Référence courrier : CODEP-LYO-2024-054391
Affaire suivie par : Julien INART et Eric ZELNIO
Tel. : 04 26 28 61 35
Courriel : julien.inart@asn.fr eric.zelnio@asn.fr

Rapport d'instruction
Élaboration des prescriptions relatives aux prélèvements, aux rejets
et à la surveillance de l'environnement de l'INB n° 67

Réacteur à haut flux (INB n°67) – Institut Laue Langevin - Grenoble

Historique des prélèvements dans le DRAC

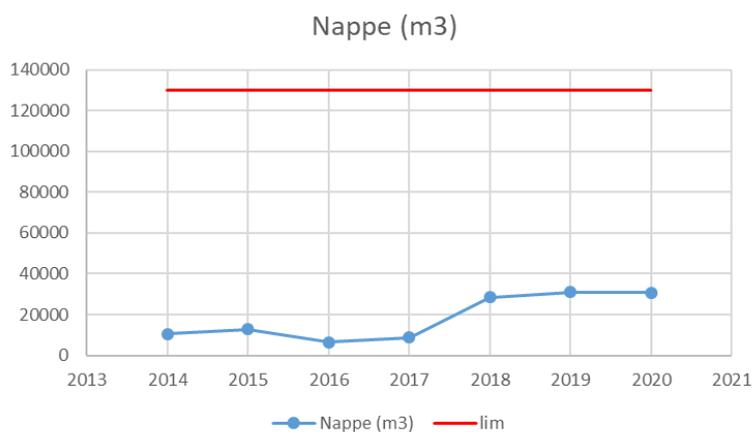
Le retour d'expérience présenté par l'exploitant dans son dossier de porter à connaissance transmis en [9] montre que les prélèvements dans le Drac sont bien inférieurs à leur limite annuelle, comme le montre le graphique ci-dessous représentant les prélèvements totaux réalisés par l'ILL pour ses installations, celles de l'ESRF et du CNRS :

Aussi, sur la base du retour d'expérience présenté dans les documents [9] et [19], il est proposé dans le projet de décision « prescriptions » une diminution de l'autorisation de prélèvement dans le Drac récapitulée dans le tableau ci-dessous :

Il est proposé dans la prescription [67-ENV-19] un abaissement de la limite annuelle de prélèvements dans le Drac.

Historique des rejets annuels gazeux en iodes et autres émetteurs β/γ

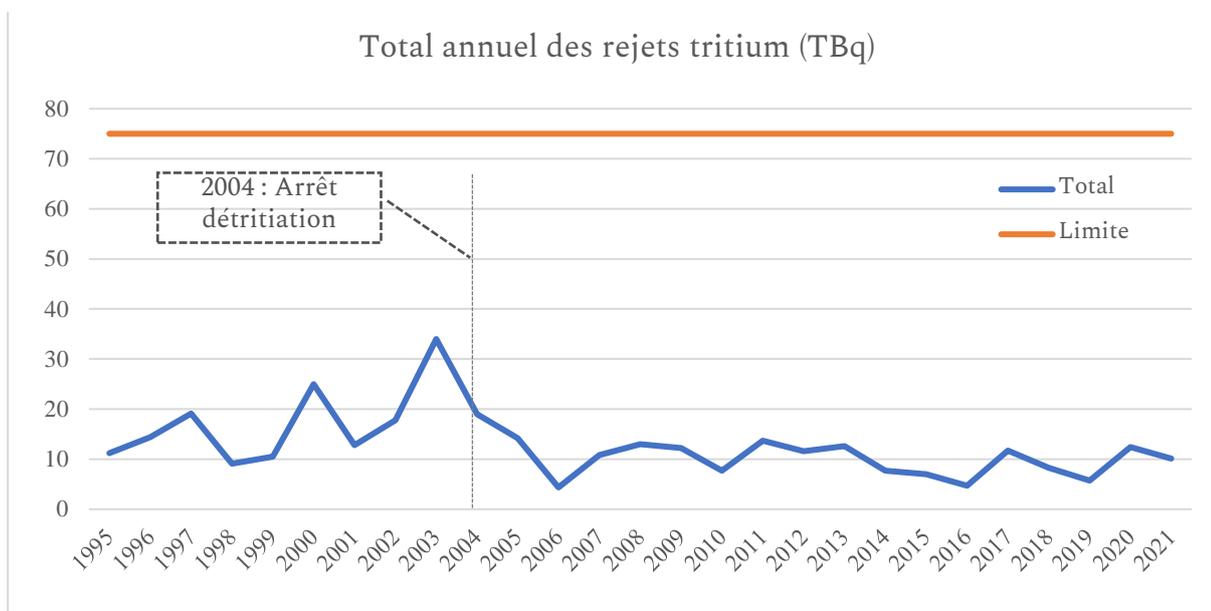
Sur la base du retour d'expérience ci-dessous, l'exploitant propose dans son dossier [9] et [19], une baisse significative des limites de rejets des iodes et des émetteurs β/γ autres que ceux nommément désignés dans le tableau ci-dessous (p.23).

Historique des rejets annuels gazeux en tritium

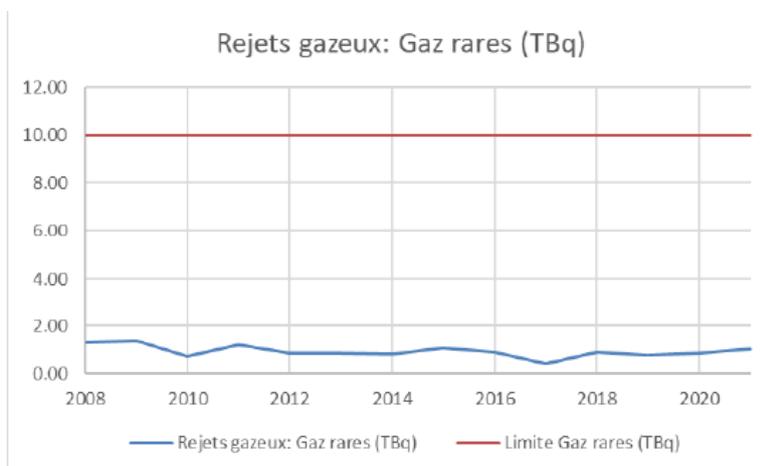
L'exploitant ne propose pas d'autre baisse de limites de rejets, pourtant le retour d'expérience ci-dessous indique que leurs rejets en tritium et gaz rares sont bien inférieurs aux limites de l'arrêté [1].

Fraction hebdomadaire où le débit de l'Isère est inférieur à 100 m³/s et 80 m³/s

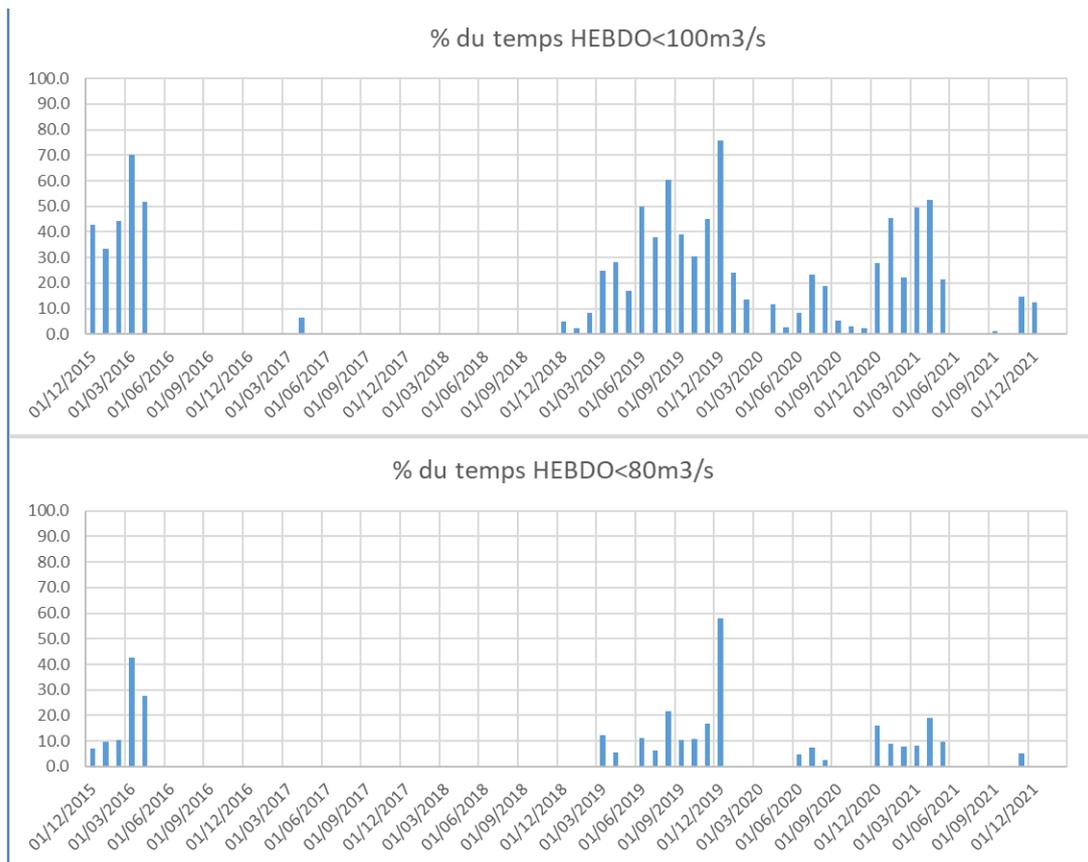
Dans son dossier de porter à connaissance transmis en [9] et [19], l'exploitant demande la modification des conditions minimales de débit de l'Isère dans lesquelles les rejets d'effluents liquides radioactifs sont autorisés. L'arrêté [1] dispose en effet que ces rejets ne sont autorisés que si le débit de l'Isère est compris entre 100 et 900 m³/s. L'exploitant indique qu'il rencontre des difficultés en raison de périodes de diminution de débit et de la variabilité du débit de l'Isère ces dernières années. Le retour d'expérience des années 2022 et 2023 l'a incité à demander une limite plus basse, à 60 m³/s, pour procéder à des rejets. Le retour d'expérience a mis en évidence que le débit instantané de l'Isère est fréquemment inférieur à la limite des 100 m³/s. Les graphiques suivants présentent, sur la période 2016-2021, par semaine, la fraction du temps où le débit de l'Isère a été mesuré en dessous de 100 m³/s et 80 m³/s respectivement.

Les évaluations des études d'impact environnemental, sanitaire et radiologique ont d'abord été réalisées [9] en prenant comme hypothèse que la totalité des rejets radioactifs liquides serait réalisée lorsque le débit de l'Isère est de 80 m³/s. L'exploitant a ensuite complété son étude impact par [16] en étudiant les conséquences d'un débit minimal de l'Isère porté à 60 m³/s. Les conclusions montrent que l'incidence de ce paramètre est faible et les conclusions de l'étude d'impact démontrent que la modification proposée par l'exploitant est acceptable. Les modalités de rejets sont cadrées par la prescription [64-ENV-42] qui impose des limites de débit des activités des effluents radiologiques proportionnelles au débit de l'Isère, ce qui permet de gérer ces débits de gamme fortement différents.
